Dodatek č. 1 ke Smlouvě o dílo

II/610 Tuřice, most ev.č. 610-019 přes Jizeru v Tuřicích

Změnový list

Změna objízdnych tras

IP22 - MOST ev.č. 610-019 (SIL. II/610) V TUŘICÍCH UZAVŘEN

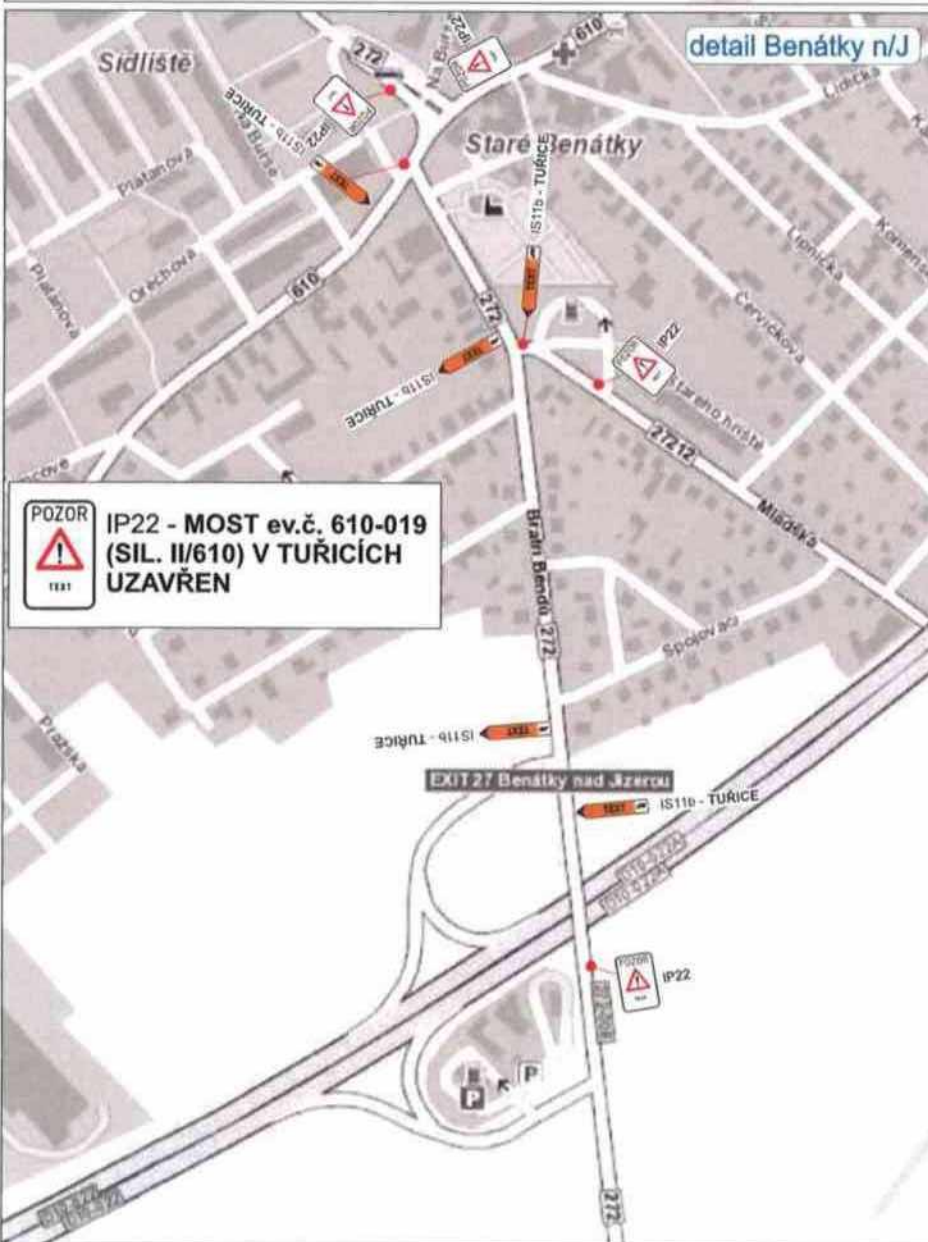
Na základě předloženého návrhu DIO na výše uvedenou stavbu Vám sdělujeme, že s výše uvedeným návrhem **nesouhlasíme** z důvodu vedením objízdné trasy pro stavbu „II/610 Benátky nad Jizerou – most ev. č. 610-021a přes D10“.

K Vaší žádosti ze dne 3. 2. 2021 o stanovisko k návrhu přechodného dopravního značení, viz příložené situace, které bude užito v souvislosti s úplnou uzavírkou silnice II/610 v obci Tuřice, z důvodu rekonstrukce mostu ev. č. 610-019 v termínu od 15. 4. 2021 do 15. 8. 2021, Vám sděluji, že Policie České republiky Dopravní inspektorát Mladá Boleslav, jako dotčený orgán podle ustanovení § 77 odst. 2 písm. b) zákona č. 361/2000 Sb., o provozu na pozemních komunikacích a o změnách některých zákonů v platném znění, s předloženým návrhem přechodné úpravy provozu na silnicích II. a III. třídy v okrese Mladá Boleslav **s o u h l a s í**, neboť odpovídá obecným požadavkům na bezpečnost a plynulost provozu na pozemních komunikacích.

Objekt	IP22	Typ	IP22
Objekt	IP22	Typ	IP22
Objekt	IP22	Typ	IP22
SEDOZ DOPRAVNÍ ZNAČENÍ			
Objekt	TUŘICE (IP610) - uzavření mostu ev.č. 610-019		
Objekt	Návrh DIO		
Objekt	TUŘICE (IP610) - uzavření mostu ev.č. 610-019		
Objekt	Návrh DIO

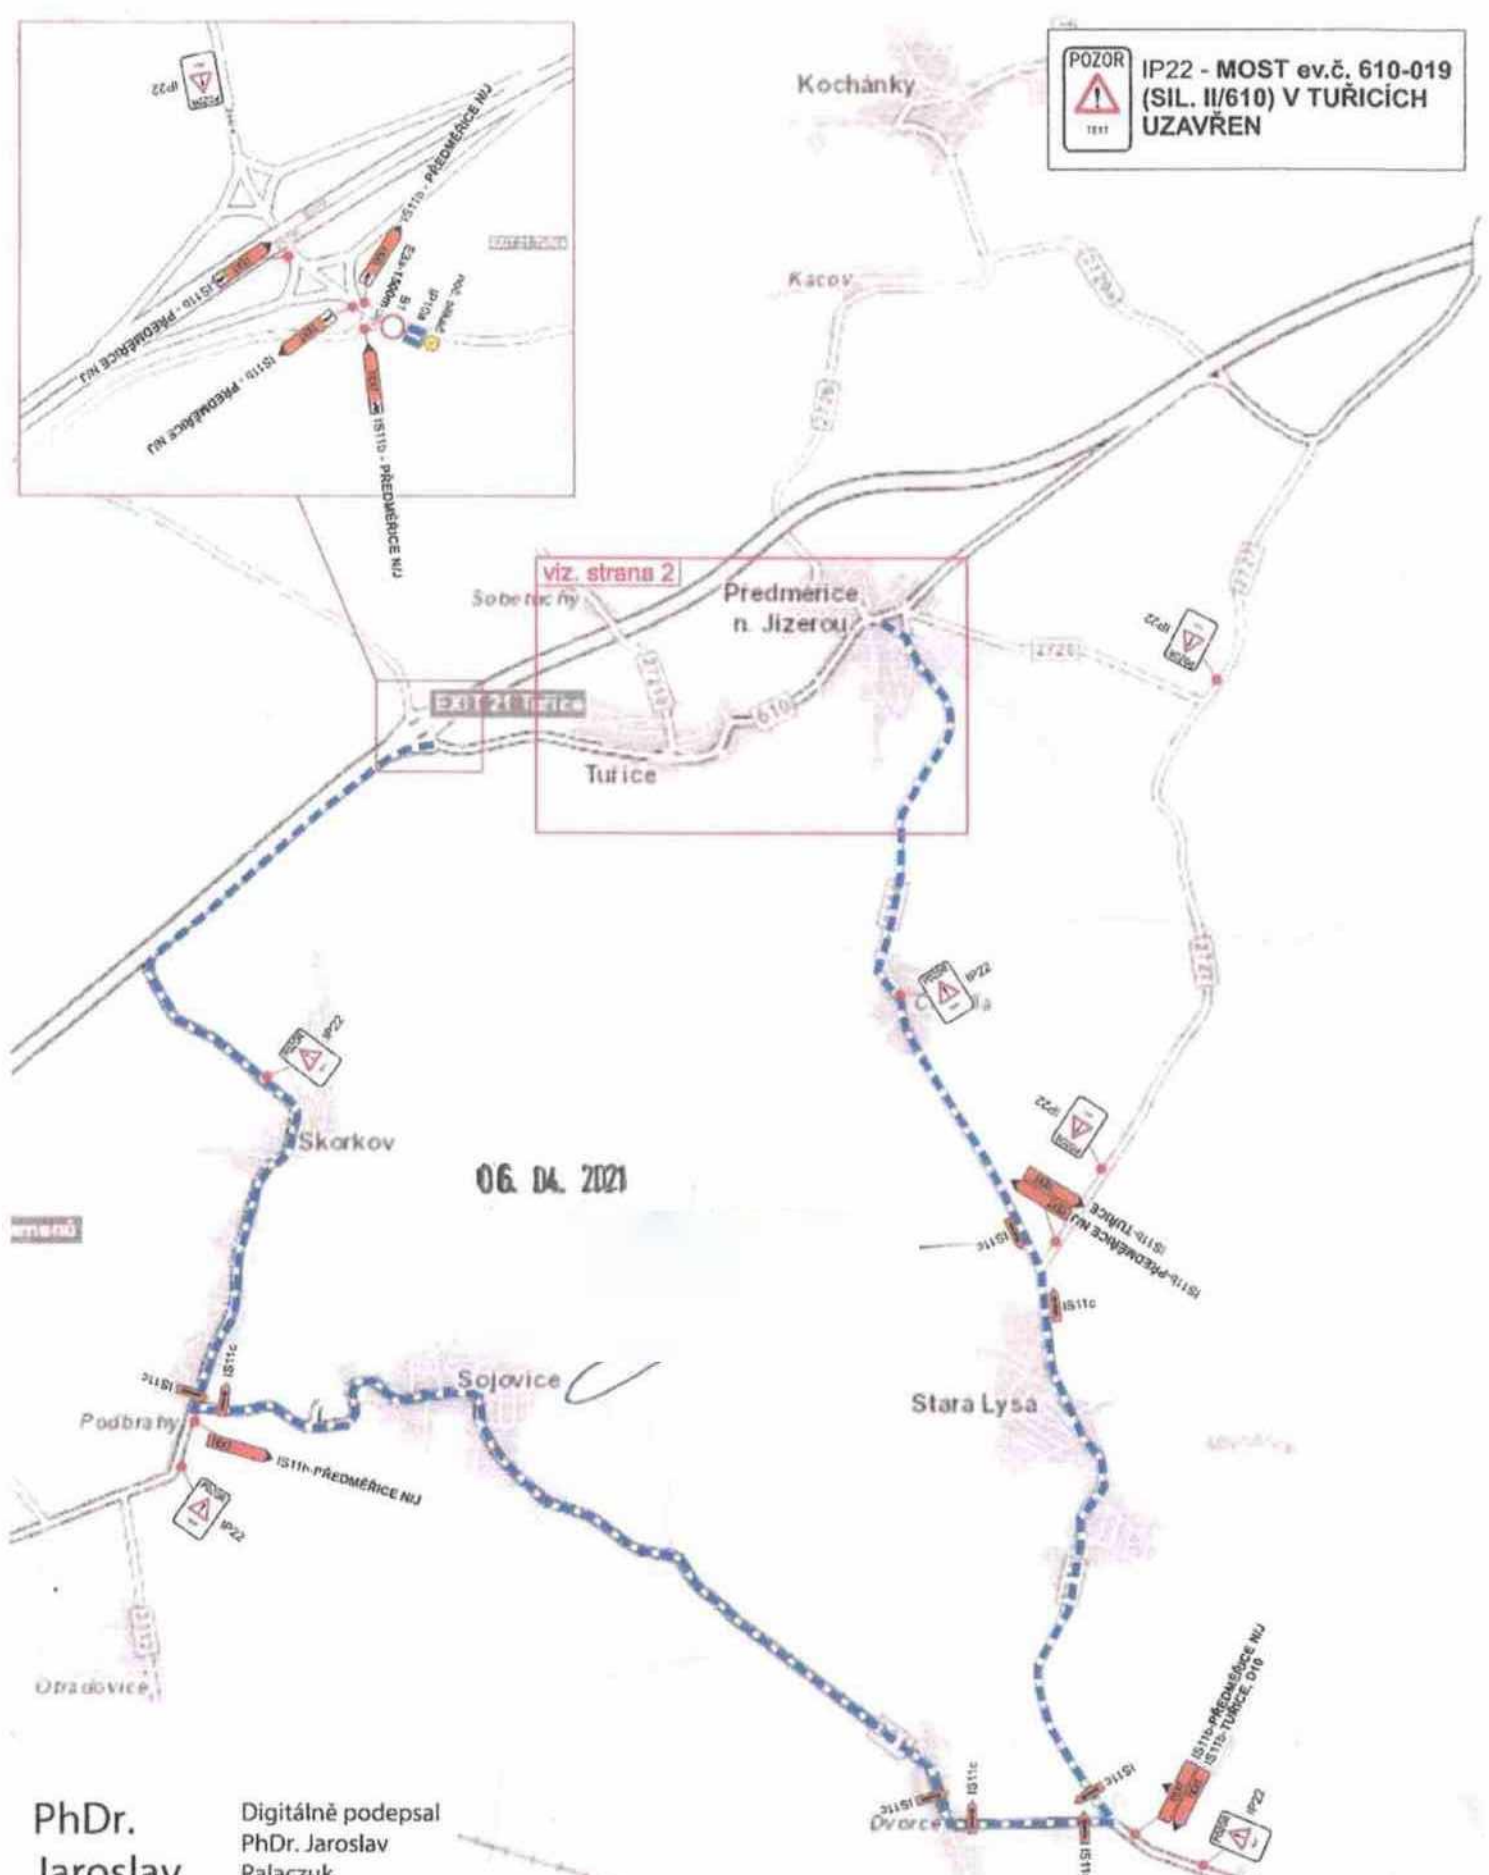
Uzavírka bude řádně označena dopravními značkami, zábranami a informačními tabulemi podle dopravního značení odsouhlaseného v předloženém návrhu, který je součástí vyjádření Policie ČR DI Mladá Boleslav č.j.: KRPS-10037/ČJ-2021-010706-KOM, ze dne 5. února 2021, na základě kterého Magistrát města Mladá Boleslav odbor dopravy a silničního hospodářství podle § 77 odst. 1 písm. c) zákona č. 361/2000 Sb., zákon o provozu na pozemních komunikacích v úplném znění novel, tímto **stanovuje přechodnou úpravu provozu**, které bude užito v souvislosti s úplnou uzavírkou silnice č. II/610 v obci Tuřice, z důvodu rekonstrukce mostu ev.č. 610-019, v termínu od 15. dubna 2021 do 15. srpna 2021.

Umístění přechodného dopravního značení bude provedeno podle přiloženého návrhu dopravního opatření (včetně doplňujících požadavků Policie ČR - DI Ml. Boleslav), který je nedílnou součástí povolení úplné uzavírky. Za snížené viditelnosti bude provedeno osvětlení.
